FREISTAAT BAYERN		Unterlage Nr.
Staatliches Bauamt Amberg - S. Waldershof		5.1
St 2177 "Kulmain - Marktrechwitz"		Blatt Nr. 4a
PLANFESTSTELLUNG		Datum
bearbeitet		Zeichen
gezeichnet		
geprüft Dez. 2015		Paulus
geprüft Dez. 2015		Viehmann
St 2177, Ortsumgebung Waldershof		Bauwerksplan
Abschnitt 320, Station 1+000 bis Abschnitt 360, Station 0,272		Bau-km 2+600 bis Bau-km 3+424
Bau-km 0+000 bis Bau-km 3+424		Maßstab: 1 : 1000

Tektur A vom 18.12.2015

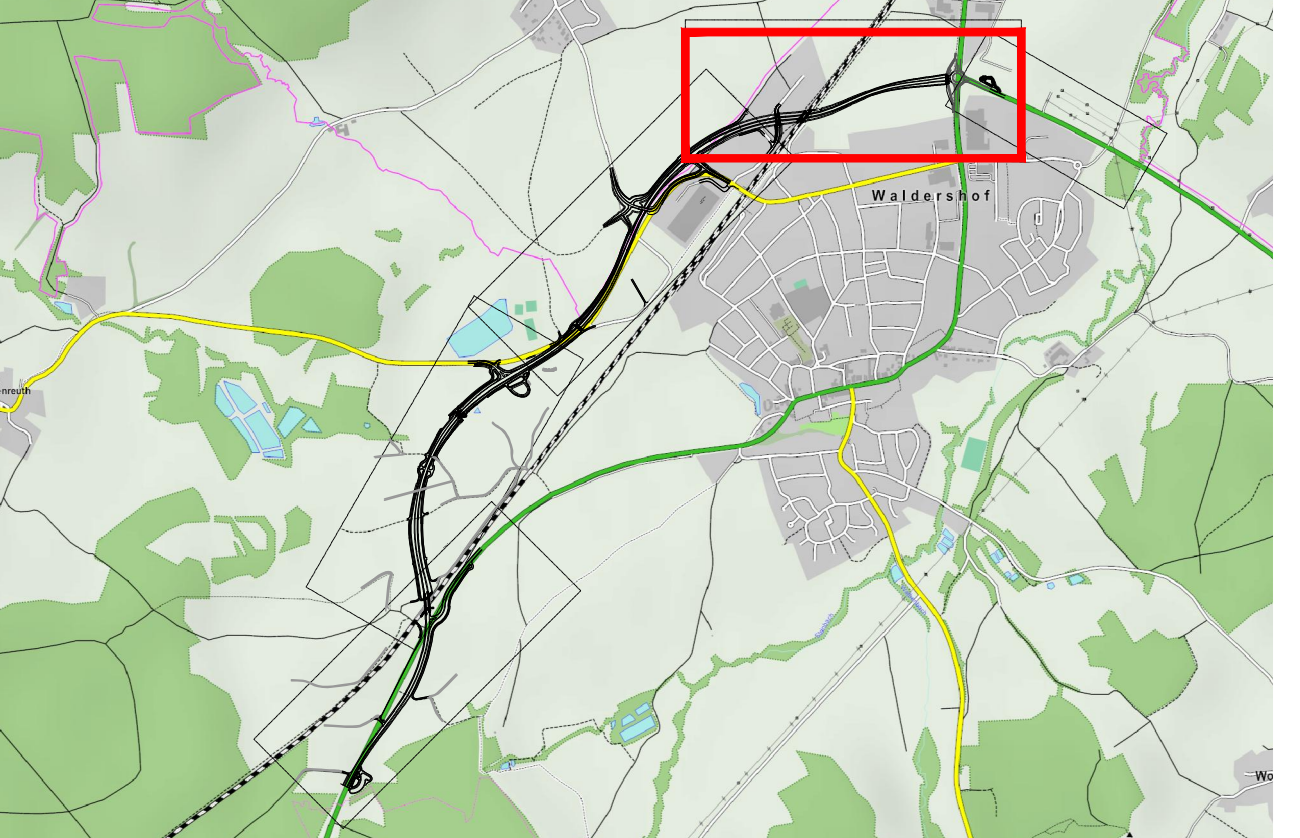
Nr.	Art der Änderung	Datum	Name
1.	Tektur A: Trassenverschiebung von Bau-km 3+014 bis Bau-km 3+4	Dez. 2015	Reinel
